SCHEMA PANELU B 52up 2

Ved. projektant	Zodp. projektant	Vypracoval	Kontroloval	 stavoprojekt zlin tr. T. Bati 508 tel. 27881	
	ING. VIDEMAN	ING. VIDEMAN	ING. EICHLER		
		vidman	Za Ing. A)		
STAVBA	DŮM S PEČOVATELSKOU SLUŽBOU			FORMAT 2A4	ÚČEL DODATEK
	ZACHAR KROMERIZ			DATUM	XI. 1991
OBJEKT	C.01 - ČÁST A			Č.Z.	02 - 6012 - 158
OBSAH	1. - 4. PODLAŽÍ - ZAMĚNA PANELU			MĚŘITKO	1:50
					Č.V. 02-2

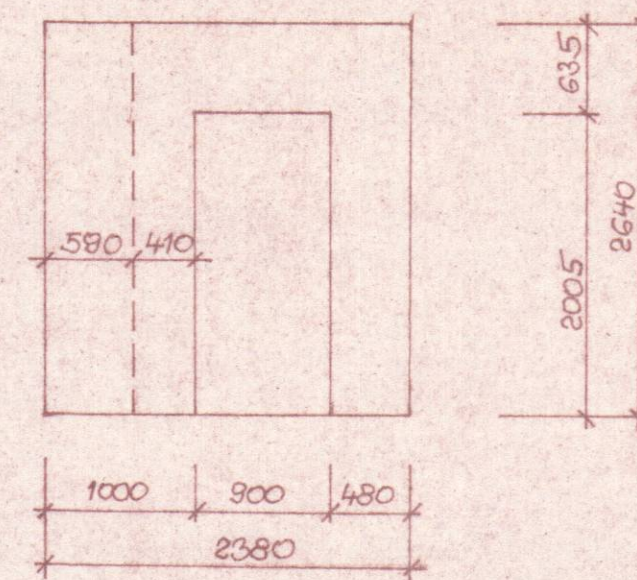
ZAMĚNA STĚNOVÉHO PANELU :

- V MODULU 2 SE OSADÍ MÍSTO PANELU B 52 PANEL B 52up S DVERNÍM OTVOREM A TRUBKOU PRO ROZVOD ELEKTRO
- ZAMĚNA BUDE PROVEDENA V 1.-4. PODLAŽÍ
